公告号: A21-028

### YW系列照明按钮和指示灯规格之更改

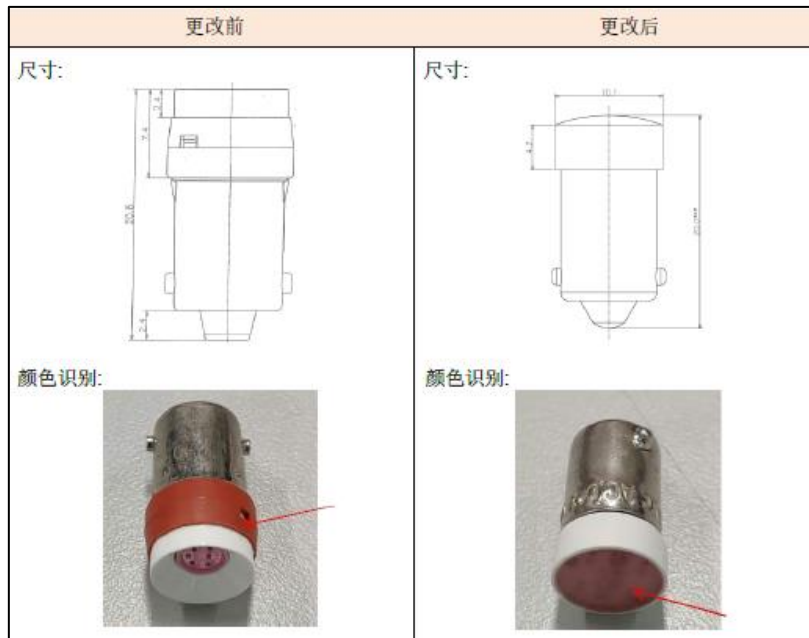
新的 LSED LED 灯将与 YW 系列一起使用。因此，以下规格将被更改。

a) LSED LED 灯的形状和外观

b) LSED LED 灯的额定电流

型号	额定电压	电流		⑤: 颜色编码
		更改前	更改后	
LSED-6⑤	6V AC/DC	10mA (A, R, Y)	8mA (A, R, Y)	A: 琥珀色
		7mA (G, PW, S)	6mA (G, PW, S)	G: 绿色
LSED-1⑤	12V AC/DC	14mA (A, R, Y)	7mA (A, R, Y)	PW: 纯白
		13mA (G, PW, S)	6mA (G, PW, S)	R: 红色
LSED-2⑤	24V AC/DC	14mA (A, R, Y)	4mA (A, R, Y)	S: 蓝色
		13mA (G, PW, S)	4mA (G, PW, S)	Y: 黄色
LSED-H⑤	110V AC/DC	5mA	3mA	
LSED-M3⑤	230V/240V AC/DC	3mA	3mA

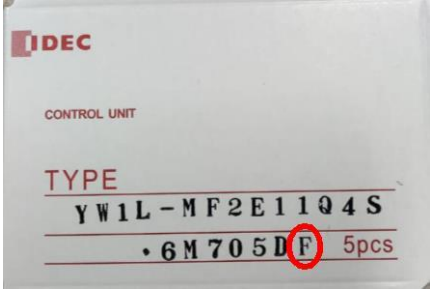
LSED LED灯: 新的LSED灯的型号结尾将带有字母“N”

变更前型号	新型号
LSED-①④	LSED-①④N
